Objet : Rapport des modifications apportées à la carte du zonage réglementaire du Plan de prévention des Risques de ruissellement du Chablisien - Viviers

Ce rapport présente les modifications apportées à la carte de projet de zonage dans le cadre de la révision du Plan de Prévention des Risques Naturels de Ruissellement et de Coulées de Boues du Bassin versant du Chablisien (PPR du Chablisien).

Projet de zonage réglementaire

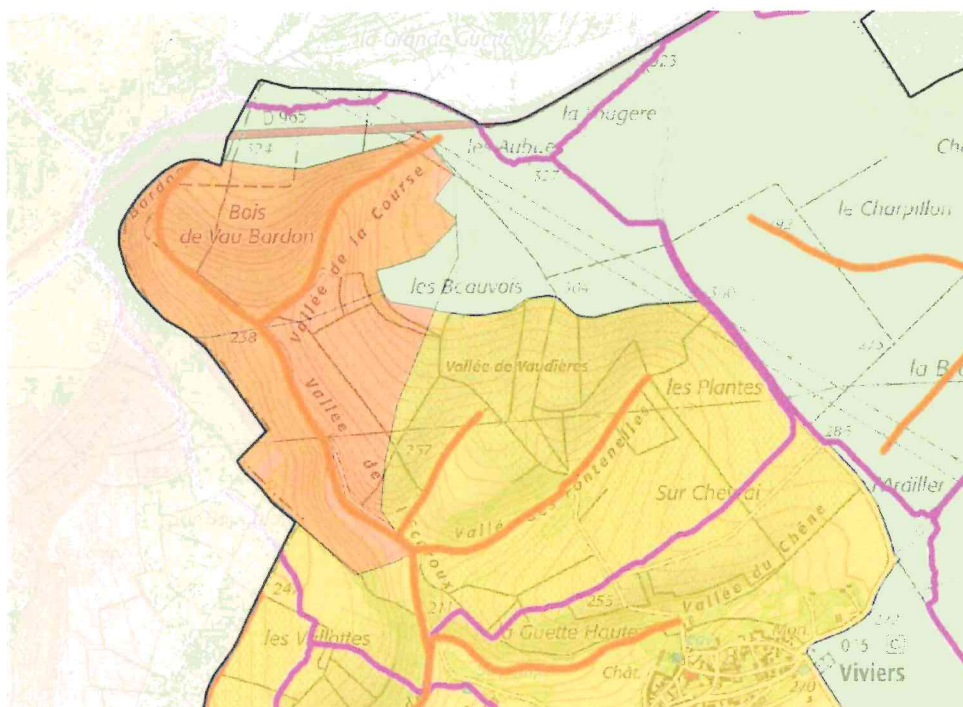
La commune de Viviers s'étonne de la présence d'une zone verte V3 sur le sous-bassin versant de ces deux vallées.

La présence d'un aléa moyen de ruissellement dans cette vallée, ainsi que celle d'un captage, justifie son classement en zone verte V3. Bien que le captage ne soit pas utilisé, la Déclaration d'Utilité Publique (DUP) n'est pas abrogée, elle reste applicable. Ce captage pourrait donc être remis en service à l'avenir et constitue, à ce titre, un enjeu fort.
